製品仕様変更のご案内

■ 仕様変更対象シリーズ

型番	
TMB-4P	TMB-15PS
TMB-6P	TMB-20P
TMB-10P	TMB-20PL

■ 仕様変更内容：色仕様の変更

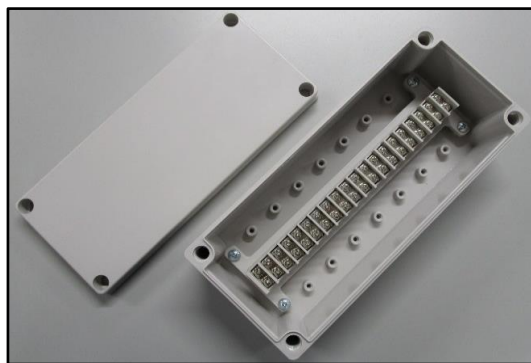
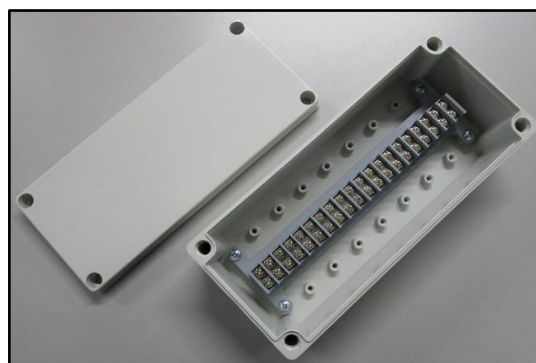
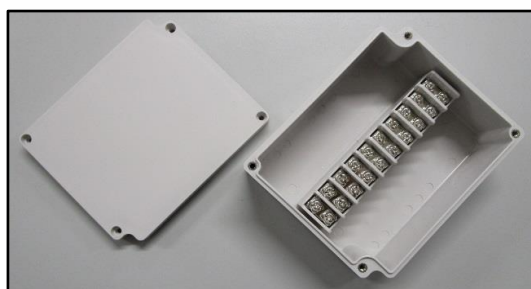
従来品の外観

変更品の外観

マンセル値 5GY8/0.5 近似色

マンセル値 5R8/0.5 近似色

- 変更に伴う材質の変更(難燃性ABS樹脂)、燃焼性グレードの変更(UL94V-0)はございません。
- 変更日については従来品の在庫が無くなり次第、順次切り替えになります。
- 2019-2020総合カタログからの型番・価格の変更はございません。
- ★ ご不明な点などございましたら、お手数ですが営業部までお問い合わせ下さい。
営業部：TEL：048-222-5430 FAX：048-222-5502 E-mail：info@takachi-el.co.jp
